Vedr: Bebyggelse - Efteløt Skole, Kongsberg.

TILBYGG, EFTELØT SKOLE, KONGSBERG.

Vedr.: Gymnastikksal/svømmehall ved Efteløt skole.

EFTELØT KIRKE, KONGSBERG KOMMUNE. NYBYGG VED
EFTELØT SKOLE.

AKSONOMETRI

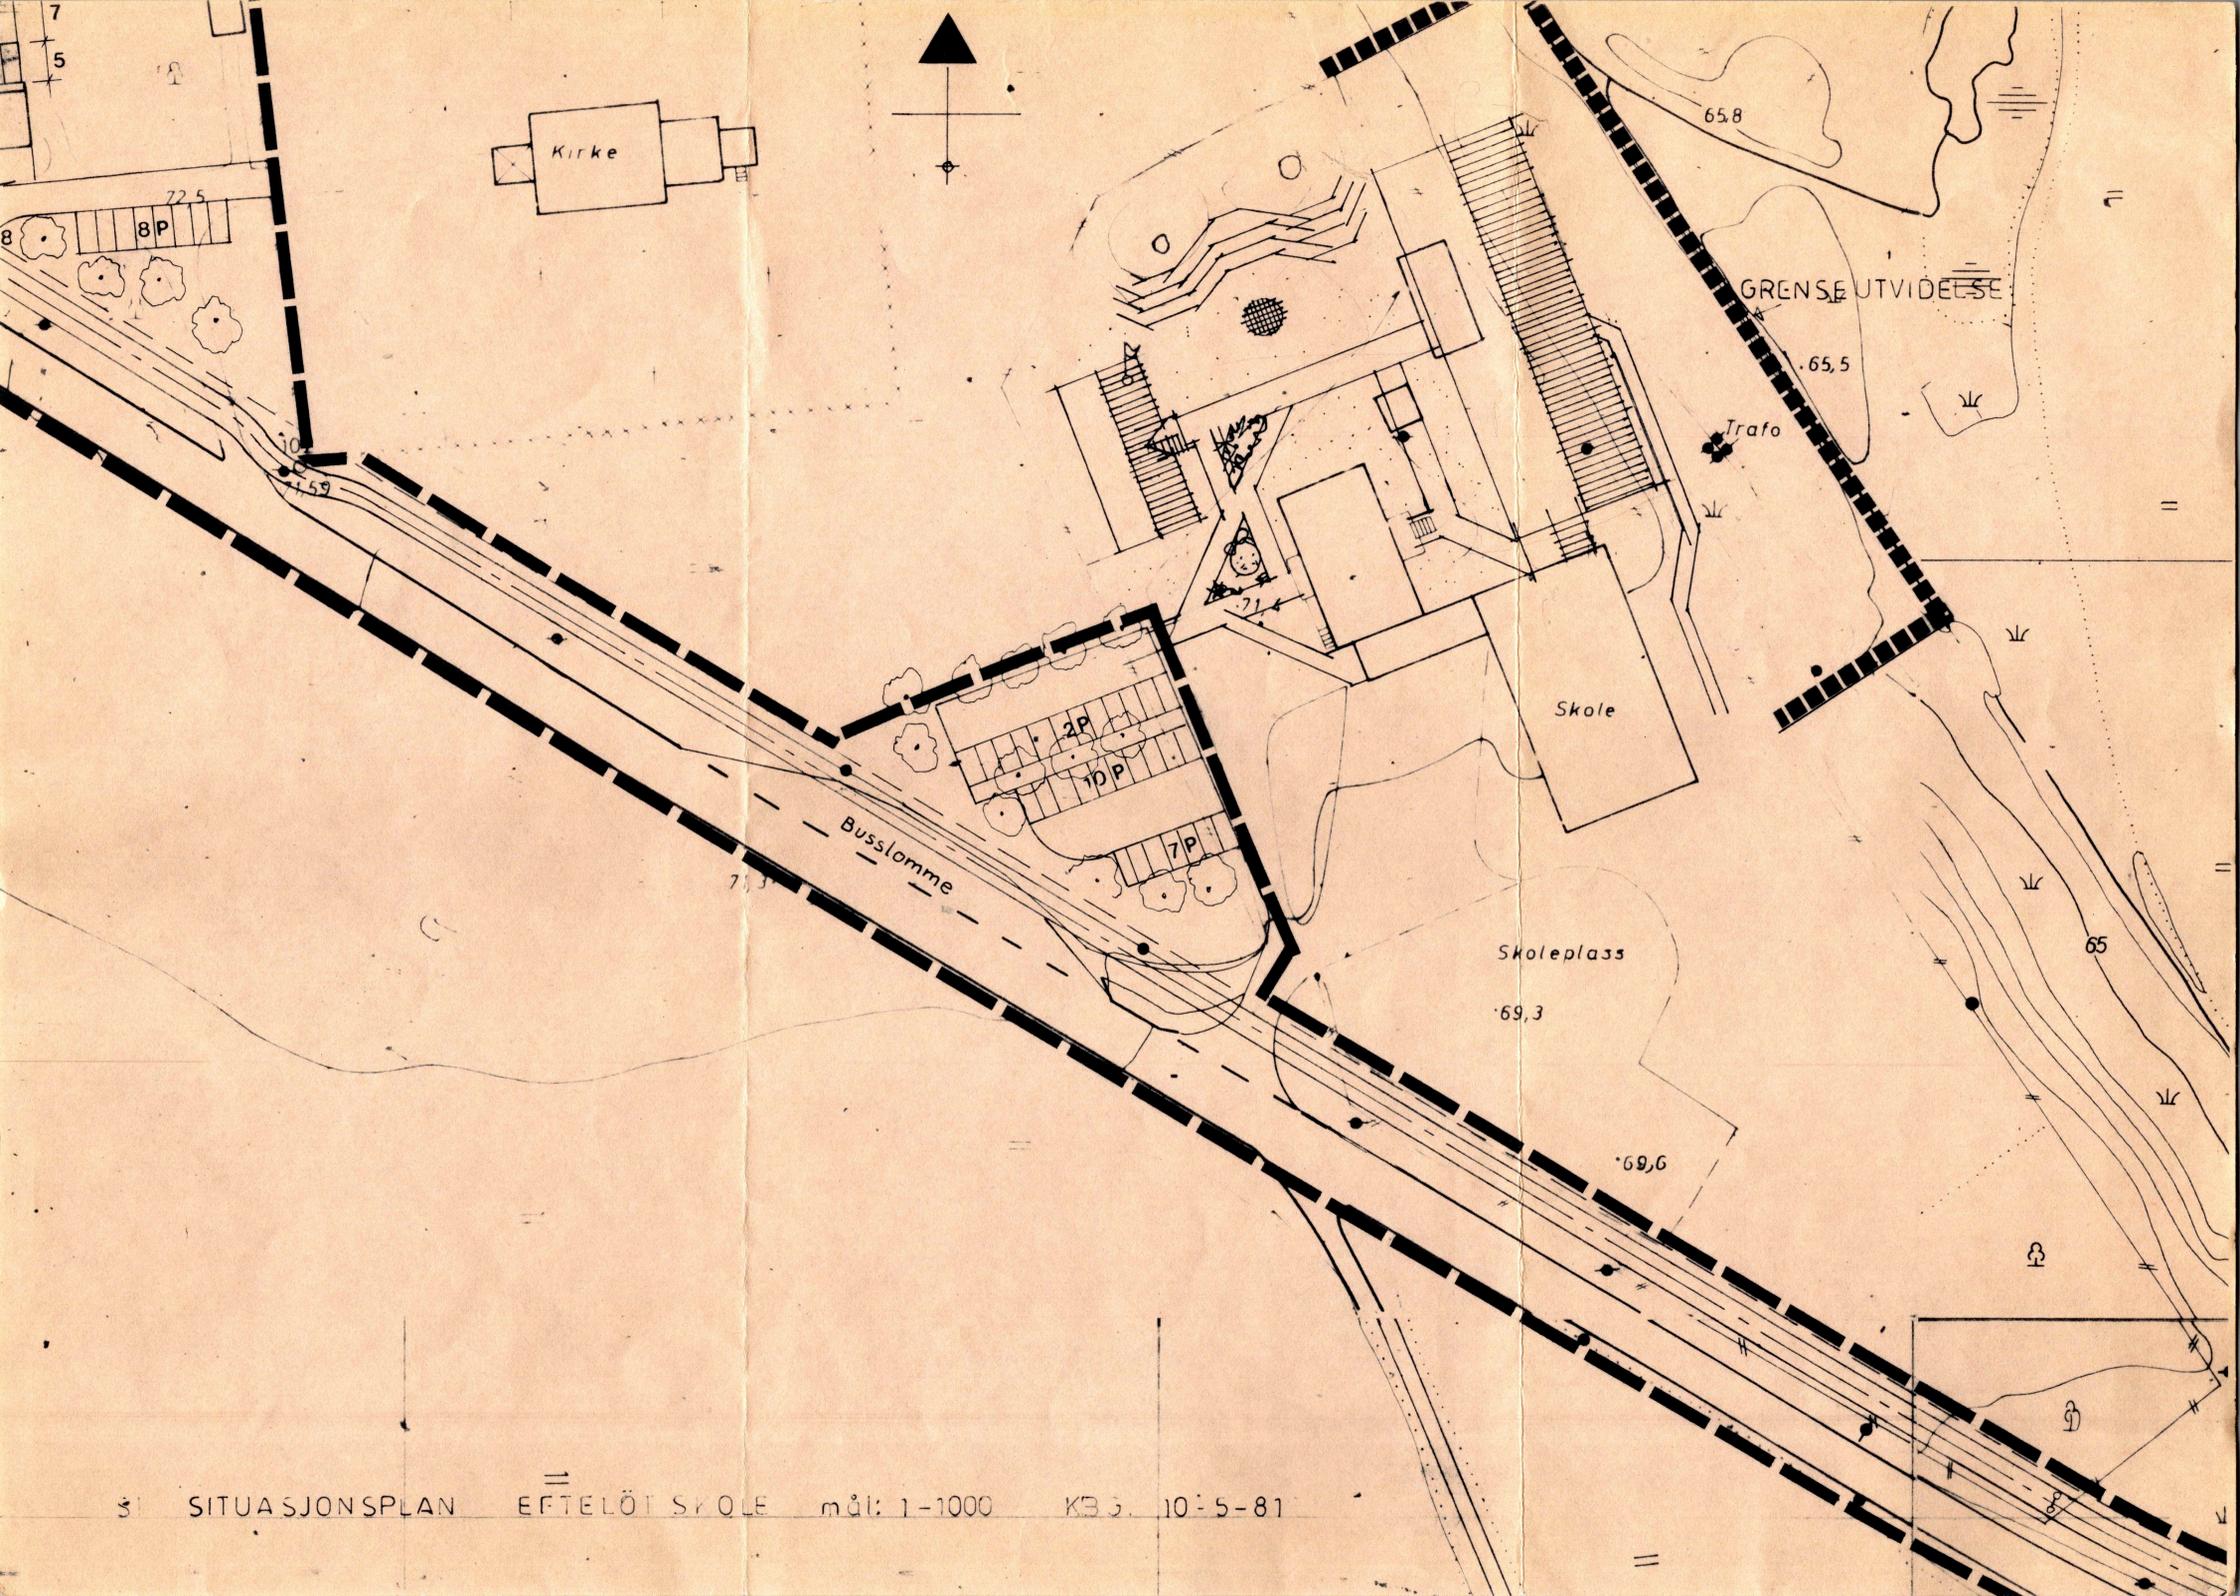
De reviderte planer, innkommet til Universitetet Oldsaksamling 21/8 i form av situasjonsplan og aksonometrisk skisse, gir haugene en friere beliggenhet. Denne plassering av bygningene kan aksepteres. Det er en forutsetning at det ikke gjøres inngrep i haugene eller vernesonene rundt dem (5 m fra haugfoten). I anleggstiden må haugene gjerdes inn. Vi påviser gjerne grense for vernesone på stedet før arbeide settes i gang. Vi må også ta det forbehold at det nær gravhaugene kan finnes fornminner under flat mark. Skulle slikt dukke opp under byggearbeidet, må arbeidet stanses og Universitetets Oldsaksamling varsles straks.

3 SITUASJONSPLAN EFTELÖT SKOLE mål: 1-1000 K.B. 10-5-81

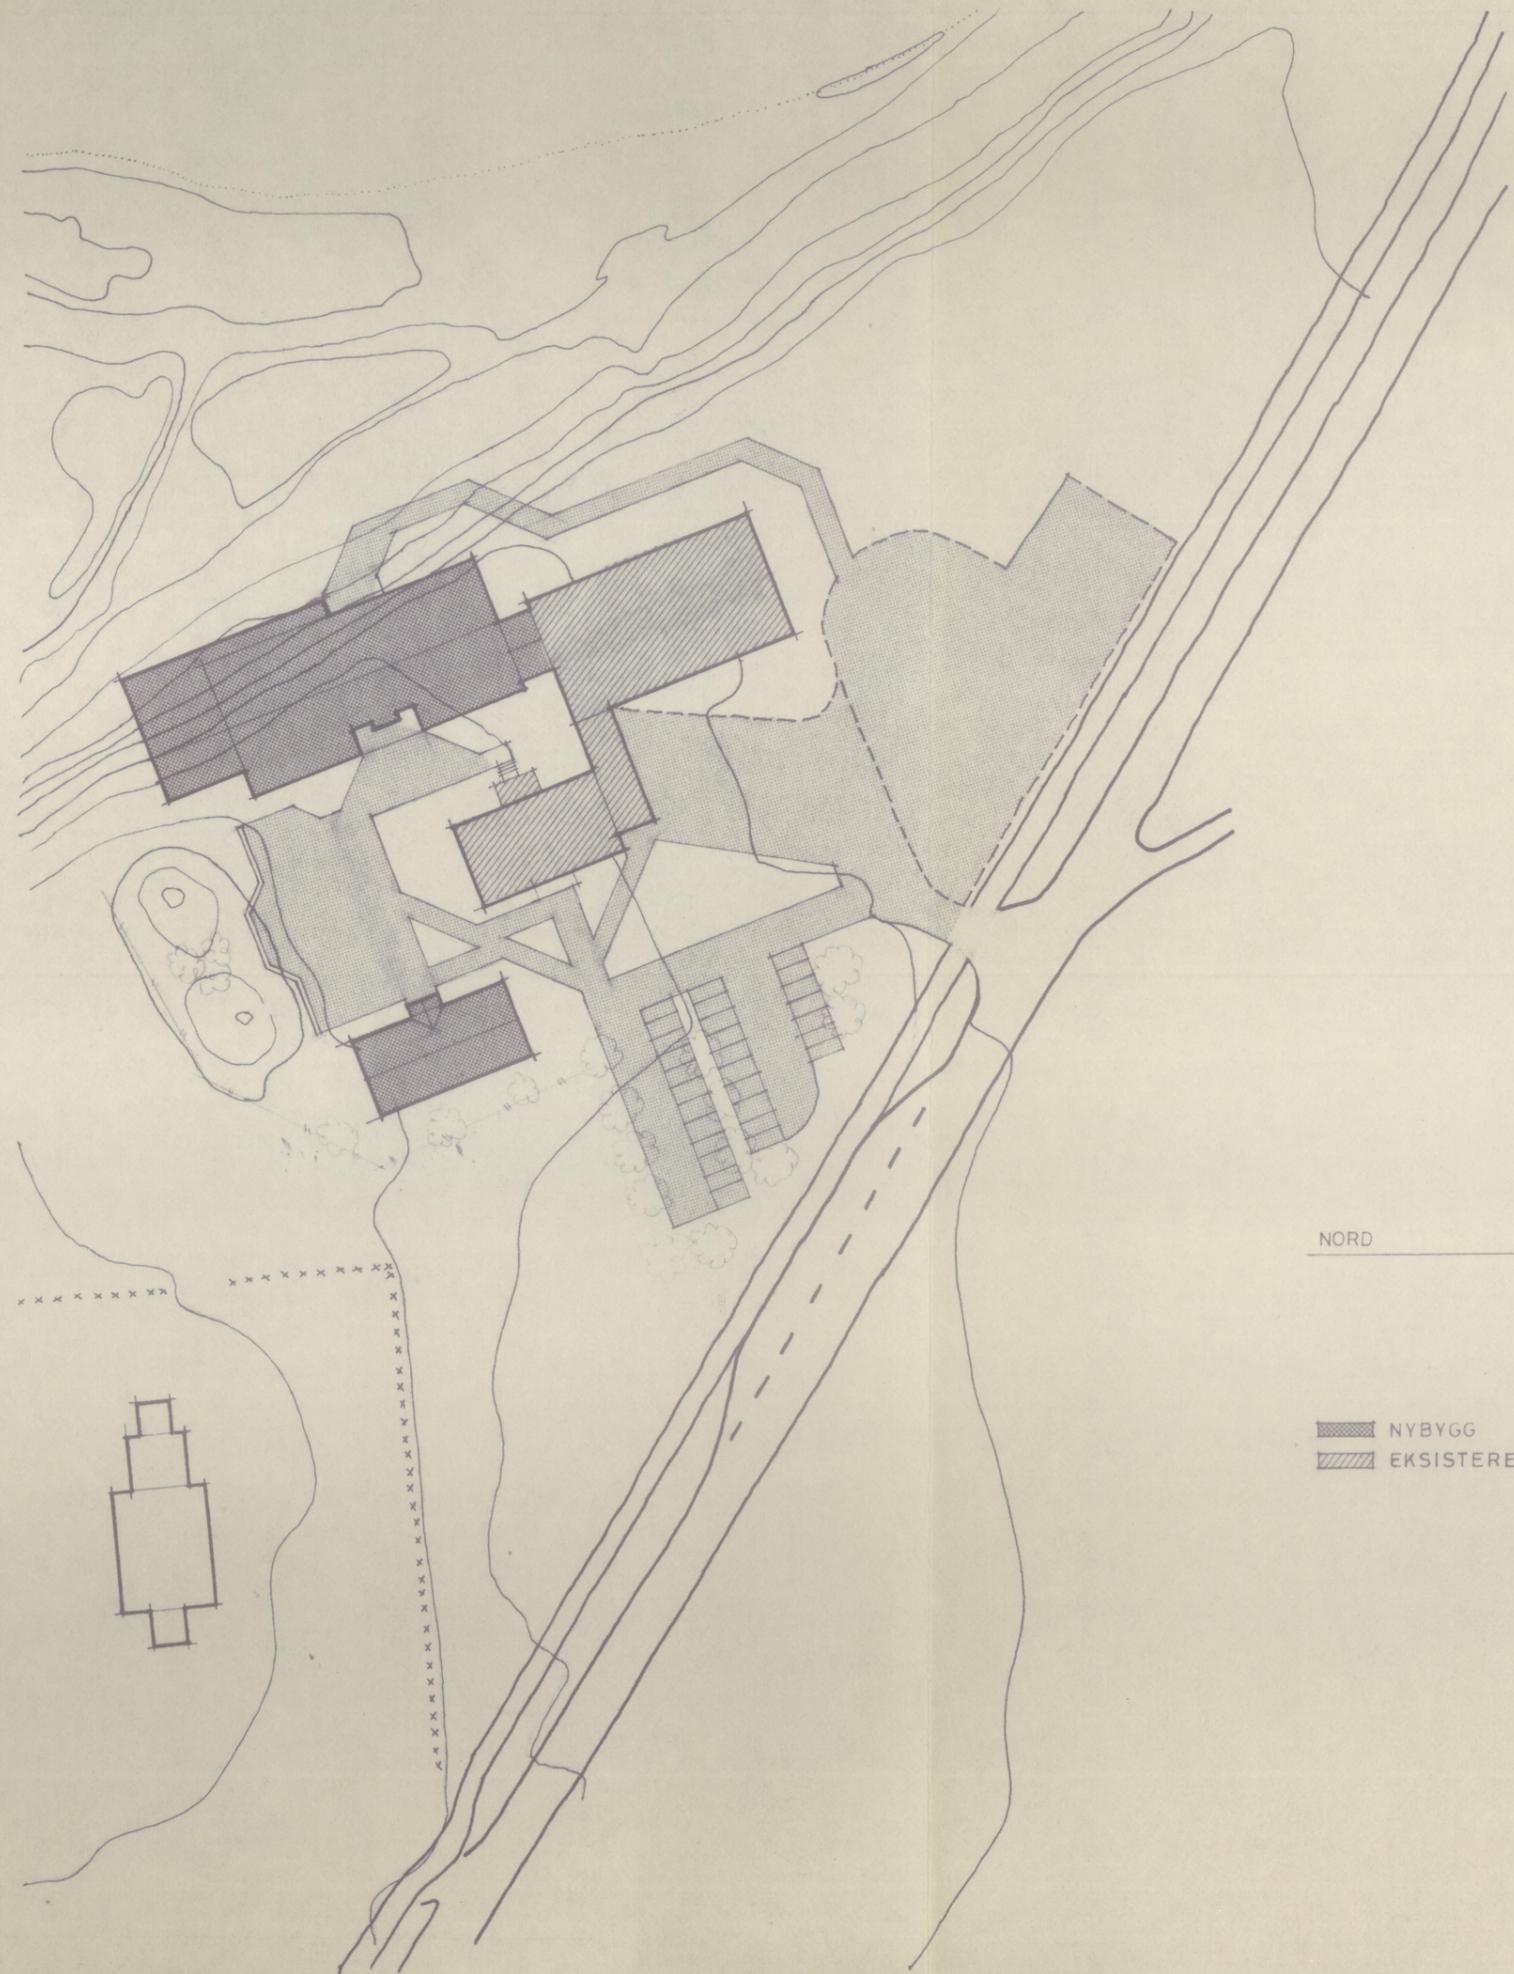
Den opprinnelige plan, innsendt med Deres brev av 12/5, ble behandlet i Universitetets Oldsaksamlings fornminneutvalg 15/6. Den foreslåtte løsning kunne ikke godtas av tre grunner.

1. Amfikonstruksjonen kan neppe gjennomføres uten inngrep i haugene, som stolper e.l.
2. Haugene vil bli tildekket, noe som er i strid med kulturminnelovens § 3.
3. Amfiet vil etter Universitetets Oldsaksamlings skjønn virke skjemmende på gravhaugene.

TEGNING BYGG A SITUASJONS- PLAN	
MÅL 1 : 200	
DATO 11.8.88	
SAKSBEHANDLER

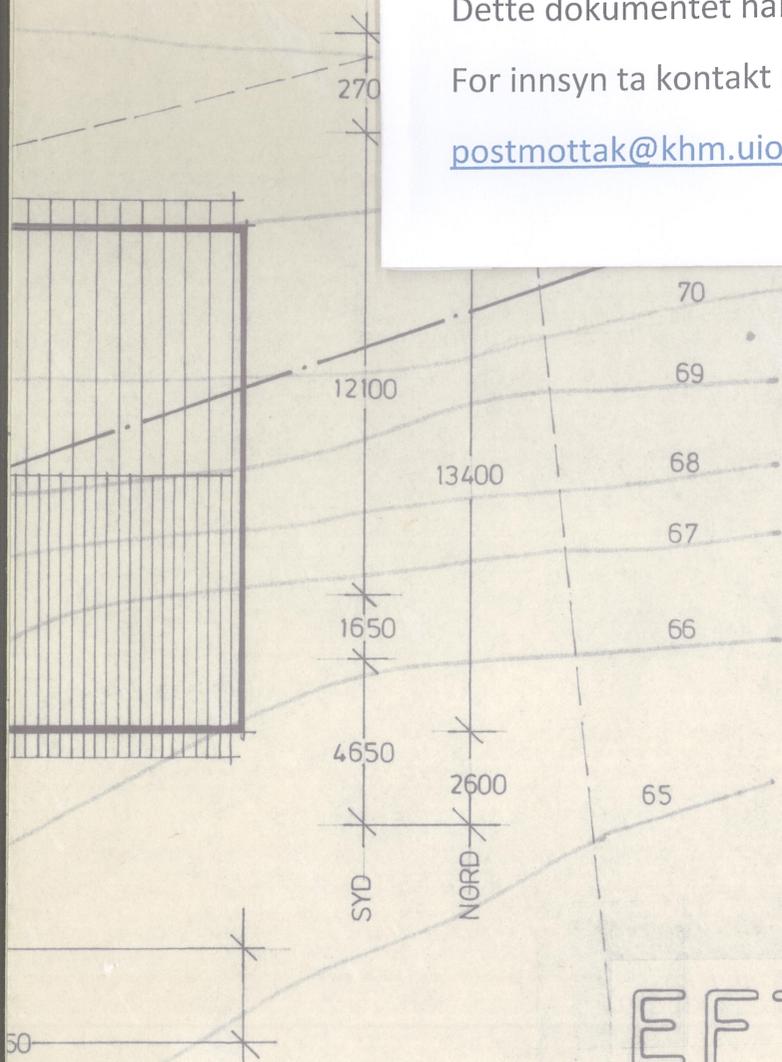
Universitetets Oldsaksamling finner å kunne godkjenne de foreliggende planer med gymnastikksalen lagt ned i skråningen øst for gravhaugene. Vi ber om at gravhaugene blir gjerdet inn i anleggsperioden, slik at det ikke skjer skader på dem ved vanvare.

Det fremgår av oversiktsplanen på tegningene at det i fremtiden planlegges et tilbygg E, mellom den nåværende skolebygningen og kirken. Dersom bygning A oppføres på den planlagte tomten, kan man ikke regne med ytterligere utbygging i retning kirken.
